RESOLUCION No. 595

"POR MEDIO DEL CUAL SE NIEGA UN PERMISO DE VERTIMIENTO DE AGUAS RESIDUALES DOMÉSTICAS PARA UNA VIVIENDA CONSTRUIDA EN EL PREDIO LT LA CHILITA LT DE TERRENO 5 UBICADO EN LA VEREDA QUIMBAYA MUNICIPIO DE QUIMBAYA Y SE ADOPTAN OTRAS DISPOSICIONES"

"CONCEPTO TÉCNICO PARA TRÁMITE DE PERMISO DE VERTIMIENTO CTPV-084-2024

FECHA:	8 DE MARZO DE 2024
SOLICITANTE:	CARLOS MEZA BARTOLO
EXPEDIENTE N°:	11292-23

Imagen 3. Capacidad de uso de suelo en la ubicación del vertimiento
Fuente: Google Earth Pro

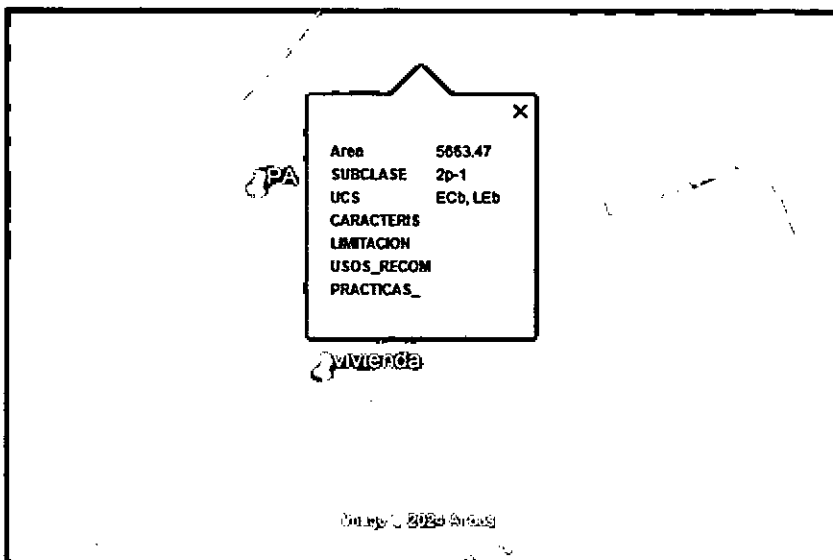
Según lo observado en Google Earth Pro, se evidencia que el punto de descarga se encuentra por fuera de polígonos de Suelos de Protección Rural y de Áreas y Ecosistemas Estratégicos. Además, se evidencia que la vivienda y el punto de descarga, se encuentran sobre suelo con capacidad de uso agrológico 2p-1 (ver imagen 3). No se observaron nacimientos ni drenajes superficiales en el área de influencia directa de la disposición final.
